Service Bulletin

212

Verbeterde waterafvoer AC

Verbeterde condenswaterafvoer uit verdamper

8800002A

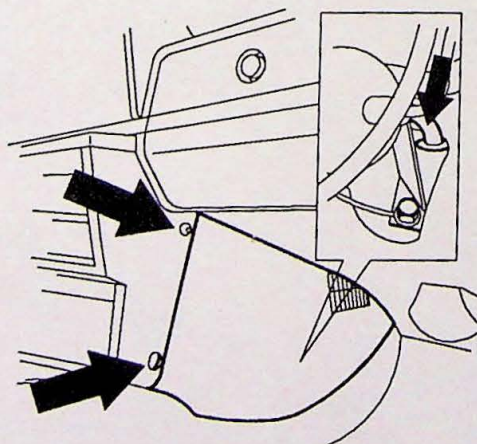
M.i.v. modeljaar 1992 is een verbeterde condenswaterafvoer in de productie ingevoerd. De afvoerslang heeft een bij de uitloop aangebrachte afvoerbuis, Volvo O/N 35 40 903-6. Oudere auto's met slechte waterafvoer kunnen gewijzigd worden door deze afvoerbuis in de slang aan te brengen.

Rechter zijpaneel verwijderen

Maak de afvoerslang uit het gat in de carrosserie los.

Controleer of de slang schoon is; reinig deze, indien nodig.

8700010A

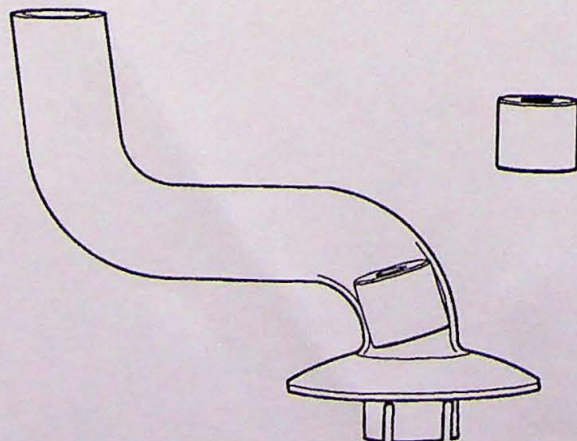
Bij de oude uitvoering van de slang met lippen bij de opening moeten deze (ca 8 mm) afgeknipt worden.

Afvoerbuis aanbrenen

Smeer de afvoerbuis met zeepwater in en druk de buis zo ver in de slang omhoog, dat deze boven de rubber randen van de slang komt.

Breng de slang weer in het gat en druk de afvoerbuis zo ver omlaag, dat deze zo dicht mogelijk bij de uitloop komt.

Breng het rechter zijpaneel weer aan.
